**Raffineria di Venezia**

**Progetto “Steam Reforming”**

**Integrazioni in merito all’inserimento paesaggistico  
dell’opera**

Data: Marzo 2023

Figura 16: Progetto architettonico preliminare (vista d'insieme da Est). a) Impianto di Steam Reforming; b) Edificio elettrico e sala tecnica; c) Edificio compressori; d) Copertura e coronamento forni Steam Reforming; e) Recinzione in elementi modulari in acciaio.

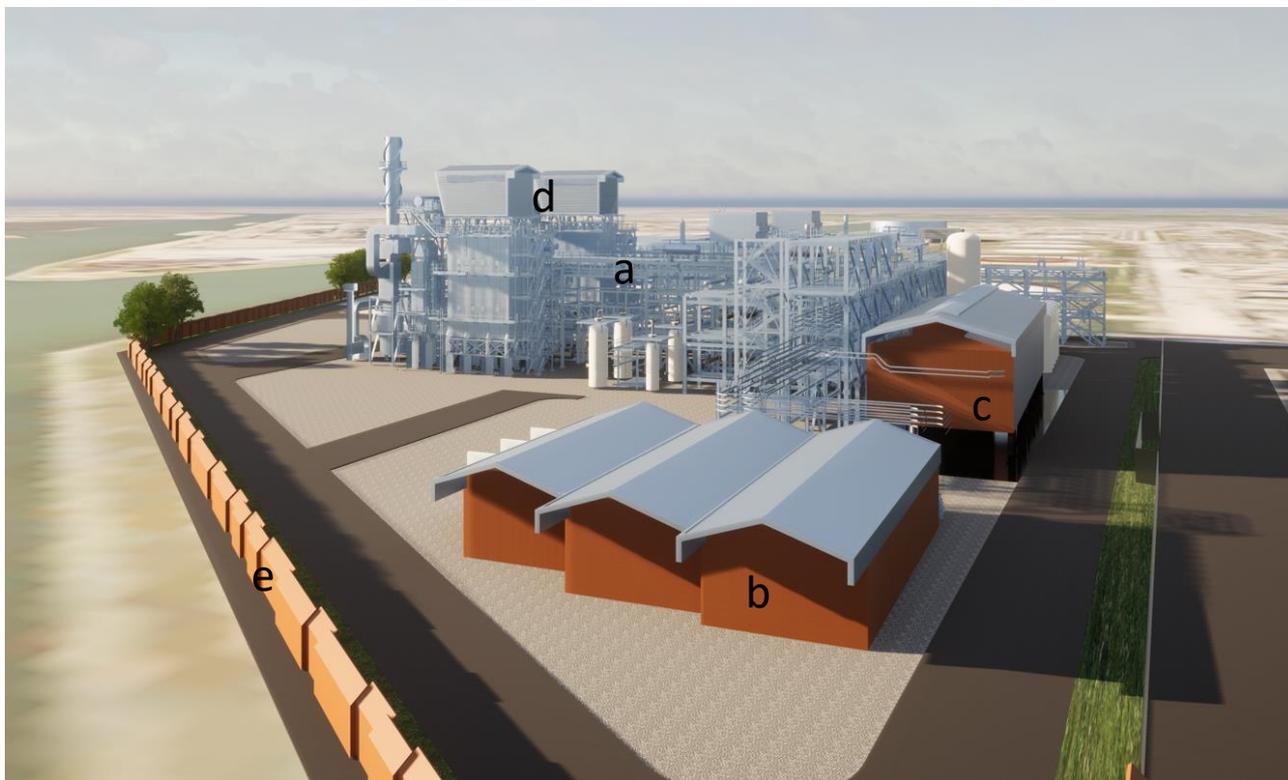
In merito alla documentazione presentata la SS-PNRR nota che non sono state presentate rappresentazioni bidimensionali (p.es. restituzioni del waterfront) utili a favorire la comprensione dei rapporti di scala né descrizioni dei trattamenti dei volumi e delle superfici che possano dare conto della qualità architettonica del progetto.

Sono richiesti pertanto elaborati integrativi volti a rappresentare le scelte progettuali adottate in merito a:

- “la disposizione dei volumi in rapporto alla visibilità dai punti di vista significativi quali la città storica, il suo ingresso attraverso il Ponte della libertà e il forte Marghera e attraverso il canale Brentella”;

- “le soluzioni progettuali adottate ai margini dell’area di progetto anche con riferimento al riordino urbanistico previsto dal PTRC”;
- “il trattamento delle superfici dal punto di vista di materiali e cromatismi nonché dell’alternanza delle parti aperte e chiuse, permeabili alla vista o opache (fermo restando che ulteriori dettagli progettuali potranno essere prescritti e/o affinati per le successive fasi di progettazione)”.

- *Impianto di Steam reforming (a)*: Si prevede l'omogenea finitura metallica dell'impianto. I componenti verniciati e le lamiere di rivestimento saranno colore tipo RAL 9006 (alluminio brillante), mentre altri componenti e tubazioni potranno avranno finitura zincata o rivestimento in lamierino di acciaio/alluminio naturale per le parti coibentate; l'effetto generale sarà comunque metallico chiaro, con modesto effetto di riflessione.

- *Serbatoi posizionati a terra (quota di campagna)*: saranno colore bianco tipo RAL 9010 come da Standard ENI.
- *Edificio elettrico (b) e Edificio compressori (c)*: avranno tetto a falda con finitura metallica color RAL 9006 o similare e pareti perimetrali color rosso ossido chiaro (tipo NCS 4030 y50R - colore affine ad acciaio corten) e in parte RAL 9006 o similare. Il richiamo formale è all'edilizia rurale, così come ad alcuni fabbricati minori di Forte Marghera, nonché alla copertura a capanna dell'edificio Sali e Tabacchi.

- *Copertura e coronamento forni Steam reforming (d)*: è stato curato l'aspetto di disegno d'insieme in modo da conferire una forma semplice e ben definita a tali volumi emergenti. In analogia con gli edifici accessori anche in questo caso è prevista una copertura a doppia falda. Le cabine saranno interamente rivestite in lamiera grecata tipo RAL 9006 e provviste di griglie di ventilazione;

- *Recinzione perimetrale*: si prevede una recinzione continua in lamiera metallica con finitura esterna liscia color "corten" (es. NCS 4030 y50R). La recinzione è costituita da moduli alti circa 3 metri, larghi circa 3,5 metri, con fianchi scatolati profondi ca. 30 cm. Gli elementi sono giustapposti sia in adiacenza

sia sfalsati di 30 cm verso l'interno, con alternanza irregolare in modo da creare un effetto di profondità e una sequenza di marcature d'ombra al perimetro.
